INFORMATIVO TÉCNICO

DEPARTAMENTO	DATA	ABRANGÊNCIA	NÚMERO	REVISÃO
SAT	21/09/07	GERAL	BTG 527/07	0

HS-200: DESLIGANDO ALEATORIAMENTE

**NA FOTO ACIMA TEMOS A PCI PRINCIPAL DO HS-200
(EM DESTAQUE O RESISTOR RM8 QUE DEVE SER SUBSTITUÍDO).**

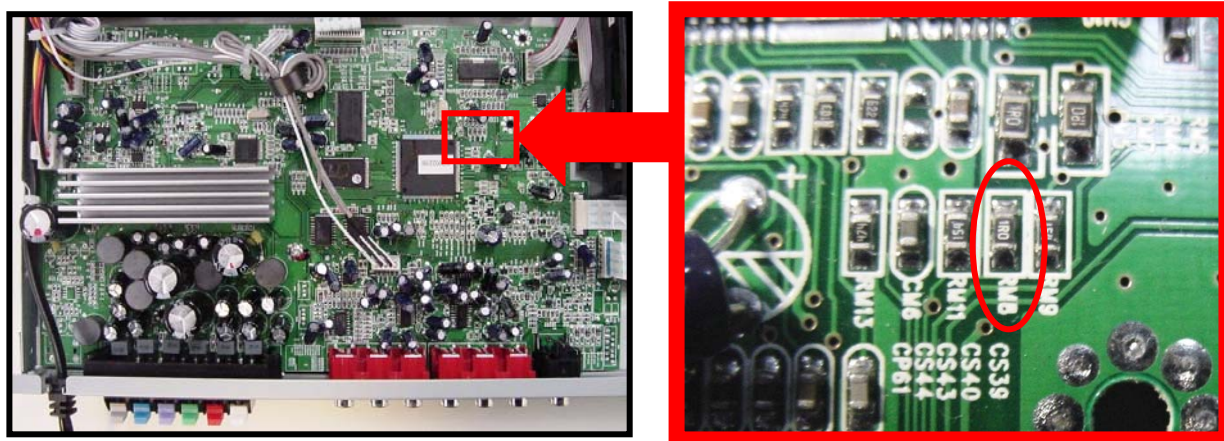
Solicitamos que o resistor **RM8** seja substituído por componente de potência maior, fornecido pela Gradiente.

Esta modificação evita que o produto venha a se desligar aleatoriamente, devido ao superaquecimento e derretimento da solda do componente.

PRODUTO	POSIÇÃO	COMPONENTE ORIGINAL	SUBSTITUIR POR	CÓDIGO PARA SOLICITAÇÃO
HS-200	RM8	RES SMD 0603 1R0 1/16W	RES SMD 0805 1R0 1/10W	95A8717001901
